改善箇所説明図

対象製品の型式および外観

型式表記	DRU-T500
------	----------

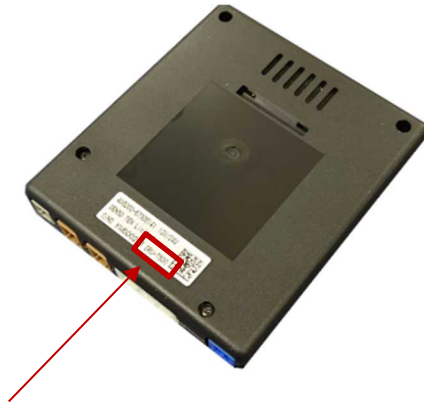
後付製品として販売した業務用通信型ドライブレコーダーにおいて、車載器周辺温度が高温となる環境で使用し続けると、電源回路に使用している電解コンデンサから電解液が流出し、機能不良（電源入らず／録画できず）が発生することがある。また、取付け状態によっては電解液が電源回路部を短絡させ、最悪の場合発煙に至るおそれがある

交換対象製品であることを確認し、対策品（電源回路変更および電解コンデンサ変更した車載器）と交換する。

対策品は、以下にて識別する

- ① 車載器前面部右側に黒色の丸型シール

- ② 車載器背面部の品番
